Service Information Sheet- February 9, 2005

AE 497 W

Service Information Sheet- January 13, 2005

**Conversion from AE 497 W into AE 497 WS
(new model name AE 497 WS with improved VCO)**

Circuit details: Q 701, C 701 and additional protection diode 1 N 4148 or similar.
 Schaltbildauszug: Q 701, C 701 und die zusätzliche Schutzdiode 1 N 4148 o. ähnlich
 (weitere Unterlagen sind unter www.hobbyradio.de/Amateurfunk) herunterzuladen

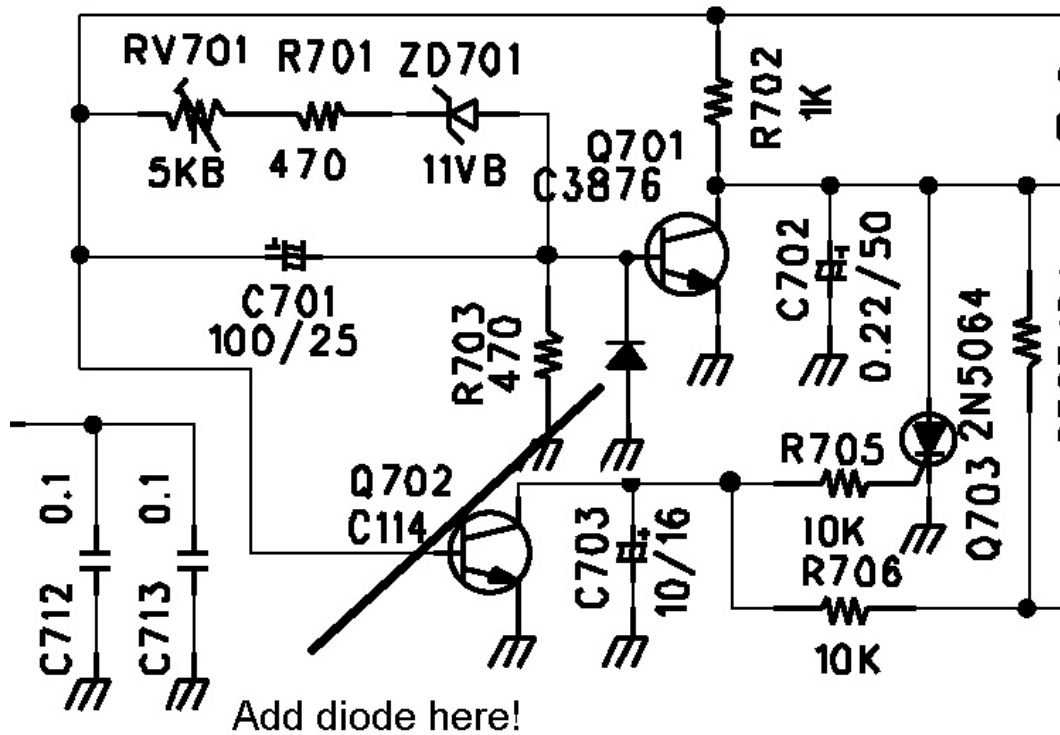
- Problem:** In some cases the internal 13.2 V power supply can become defective.
- Reason:** A capacitor (C 701), which normally should smooth the internal voltage during power up, can under certain circumstances cause a negative pulse to transistor Q 701, when users disconnect the radio from the 230 V power by pulling the cable out of the 230 V outlet, while the radio is still switched on. In the most worst case, this negative pulse can destroy the transistor.

- To prevent the transistor from damaging, an additional diode 1 N 4148 or similar should be inserted according to attached drawing and photo.

The Photo shows the best mounting point for the protection diode. The position of the eventually defective transistor Q 701 is hidden on the photo just behind the upright standing resistor.

The modification will be introduced into current production from now on.

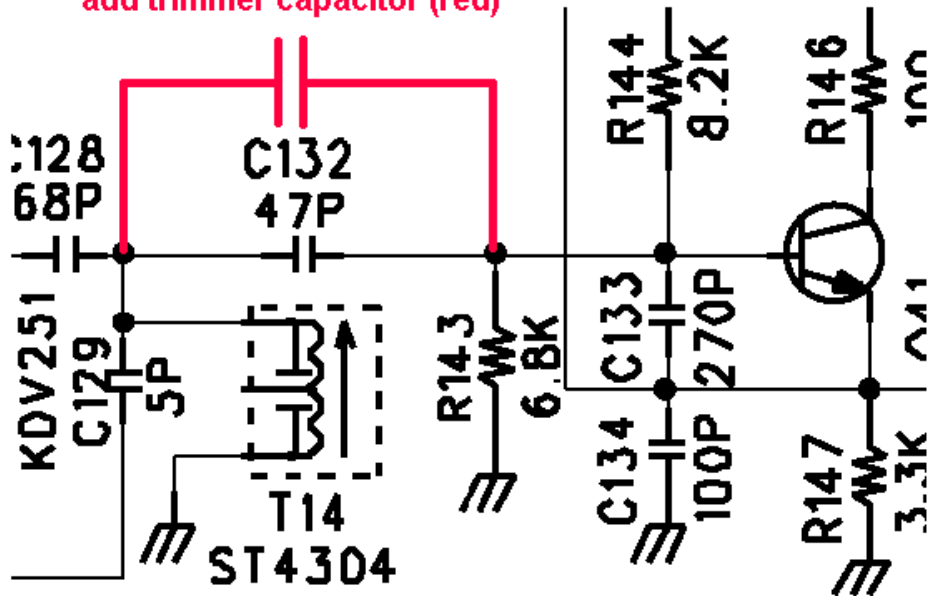
- Problem:** In some cases users report about not 100 % stable VCO frequency. The problem can be recognised by unstable zero beat tones or not 100 % clear SSB modulation in receive and transmit mode. With external power supply the problem does not happen at all.

- Reason:** The power supply transformer couples magnetically direct to the sensitive VCO coil T 14. This coil has a ferrite core and this core is magnetised by the 50 Hz field from the power transformer.

- Solution:** The present ferrite core filter T 14 can be replaced by an air coil 0.47 μ H + choke coil 1.5 μ H + trimmer capacitor instead of the tuning ferrite core.

add trimmer capacitor (red)

**replace T 14 by air coil(s)
air coil on component side + choke coil on soldering side**

Luftspule
air coil

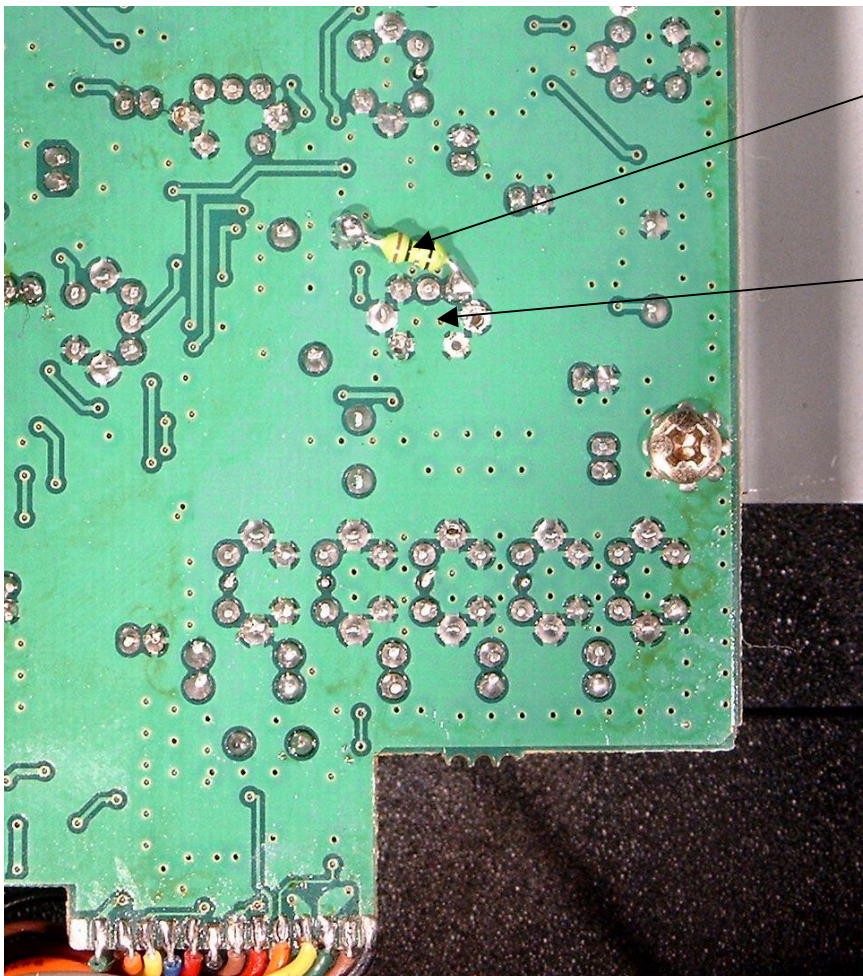
zusätzliche Drossel ($1.5 \mu\text{H}$)
auf der Unterseite der
Platine / additional fixed
inductor $1.5 \mu\text{H}$ on soldering
side of PC Board

Here the old coil T 14 has
been deleted and the new
air coil inserted from the
other side.
